Provincia di Vicenza
COMUNE DI CASSOLA

PROGETTO PER LA REALIZZAZIONE DI UN EDIFICIO COMMERCIALE

Valutazione di Impatto Ambientale

**CONTRODEDUZIONI ALLE OSSERVAZIONI FORMULATE DA SUPERMERCATI
TOSANO SRL, IMMOBILIARE SOLE SRL e COMUNE DI CASSOLA**

Figura 1 Estratto del PAT del Comune di Cassola.

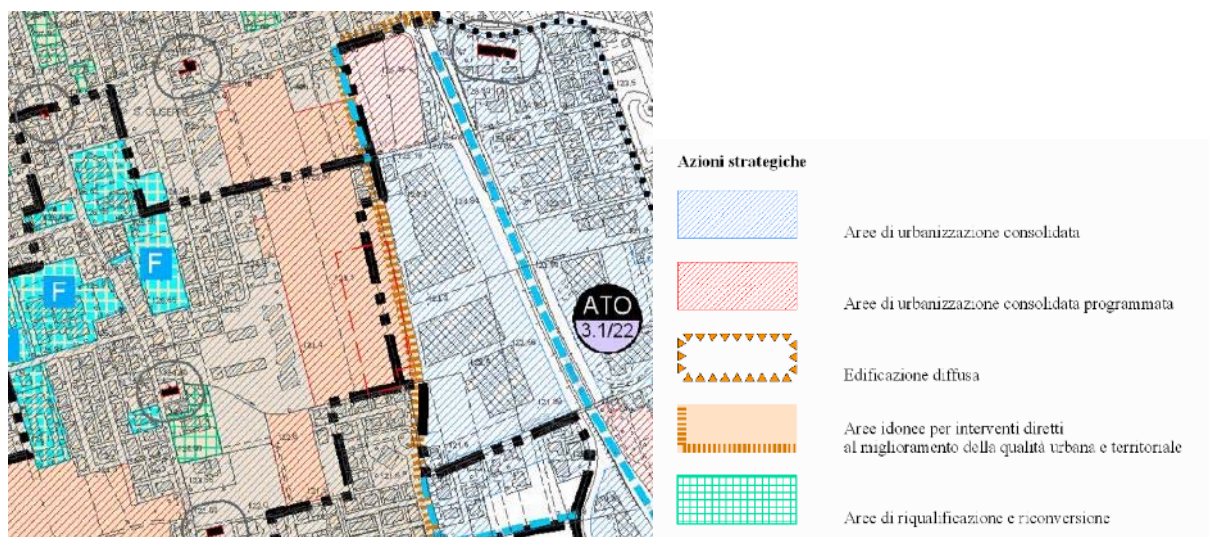
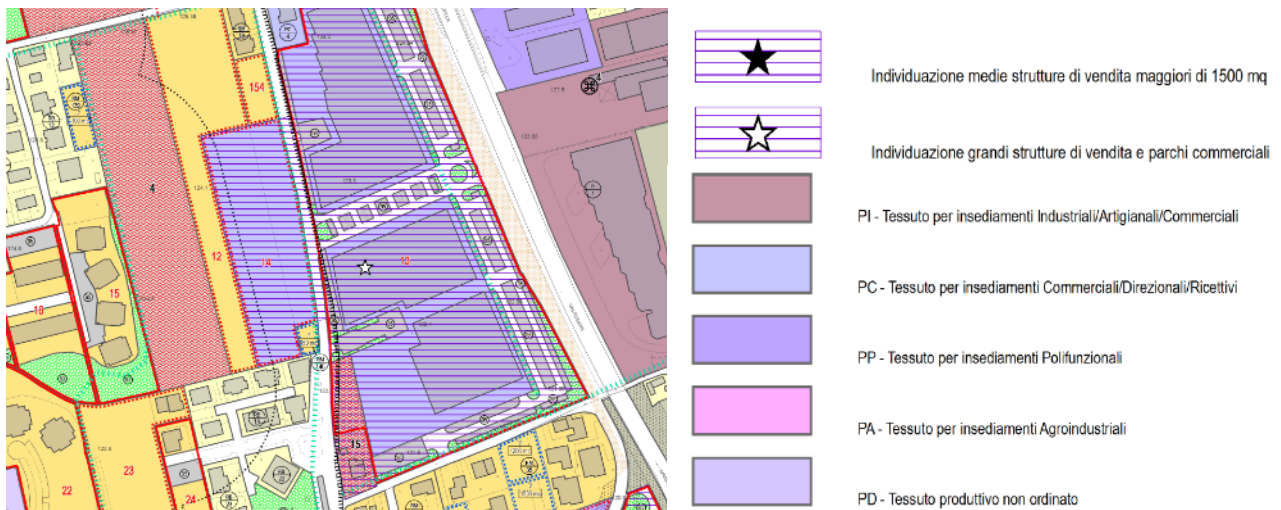
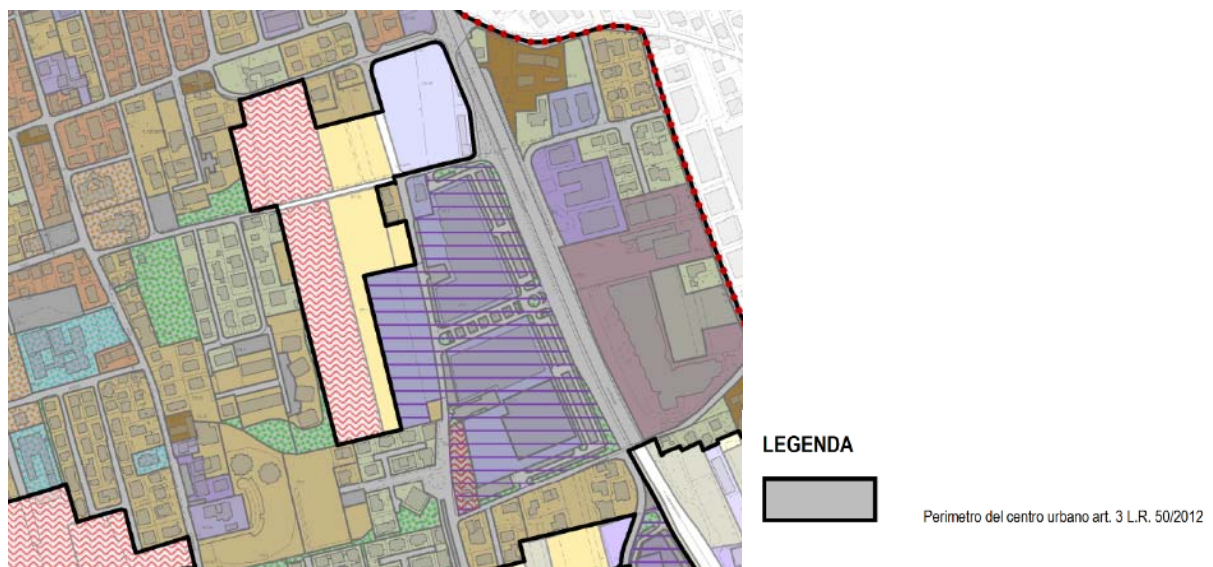
2.3 mancato rispetto delle disposizioni per il contenimento del consumo di suolo ai sensi della LR n.14/2017 – area non urbanizzata – contrasto con la disciplina introdotta dall'art. 57 LR n.45/2017

Si rileva poi l'inammissibilità della presente osservazione, rivolta alla Provincia di Vicenza, considerato che non tiene conto della circostanza, di fatto e di diritto, per cui l'individuazione delle aree di urbanizzazione consolidata è di competenza dell'ente comunale, come previsto dall'art. 13 comma 9 della LR 14/2017. L'amministrazione comunale, inoltre, ha confermato l'uso insediativo previsto dal PAT tramite il successivo PI e varianti al PI, adottate anche successivamente all'entrata in vigore della LR 14/2017. Si tratta di scelte in campo all'amministrazione comunale connesse alle scelte strategiche di sviluppo urbano, che hanno verificato la coerenza dell'uso insediativo per l'area in oggetto.

L'area in oggetto rientra all'interno di un ambito di urbanizzazione consolidata individuato dal PAT del Comune di Cassola così come definito all'art. 2, comma 1, lett. e) della LRV n. 14/2017.

Orbene, non v'è dubbio alcuno che l'area *de qua* sia qualificabile come un Piano urbanistico attuativo approvato, trattandosi del PDL denominato “San Francesco”, così come peraltro riconosciuto dalle stesse ditte contro interessate sin dalla prima pagina delle loro osservazioni (e non solo – sul punto vedasi pag. 14).

Per l'effetto opera la deroga prevista rispetto alla disciplina dettata dalla LRV n. 14/2017.

Figura 6 Estratto planimetria allegata all'osservazione del Comune di Cassola

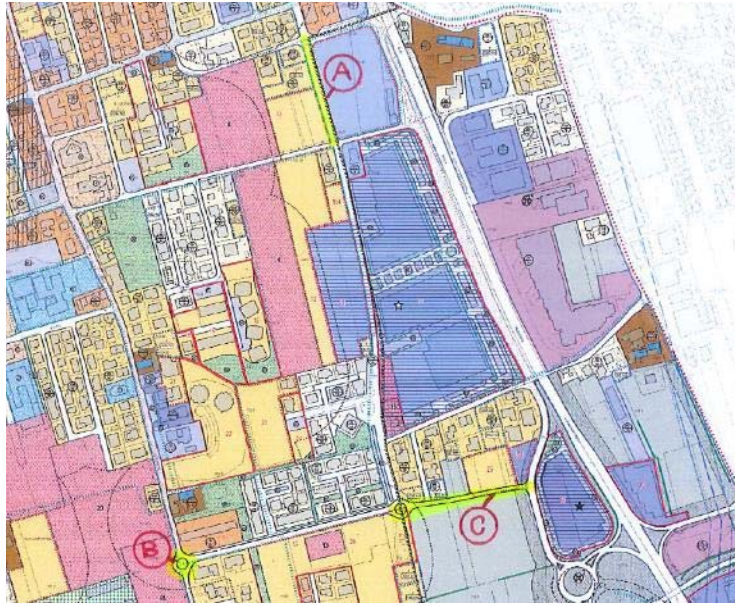
L'osservazione rileva, inoltre, come l'Amministrazione comunale abbia già previsto, all'interno degli strumenti urbanistici vigenti, opere che concorrono a fluidificare il traffico che insiste nell'area, nella prospettiva di ridurre i livelli di congestione che sono dovuti alle varie realtà commerciali che già oggi sono qui collocate, e quindi indipendentemente dall'apertura della nuova realtà commerciale in oggetto. Si tratta di opere programmate da PAT e inserite all'interno del vigente PI, anche sotto questo profilo indipendentemente dalla realizzazione della nuova struttura commerciale. Come indicato dal Comune stesso, infatti, le opere non sono state realizzate per la mancanza di copertura finanziaria. Si tratta pertanto di una programmazione di livello Comunale che quindi definisce il quadro di riferimento programmatico locale. In tal senso una volta data attuazione a tali interventi è prevedibile che i livelli di servizio della rete locale migliorino, eliminando situazioni critiche che oggi si possono presentare, garantendo così una migliore compatibilità anche dell'intervento in oggetto.

Tale aspetto dovrà essere considerato all'interno dell'eventuale monitoraggio dei flussi di traffico, indicato all'interno del SIA e trattato all'interno della controdeduzione all'osservazione delle ditte Supermercati Tosano e Immobiliare Sole, punto 3.1
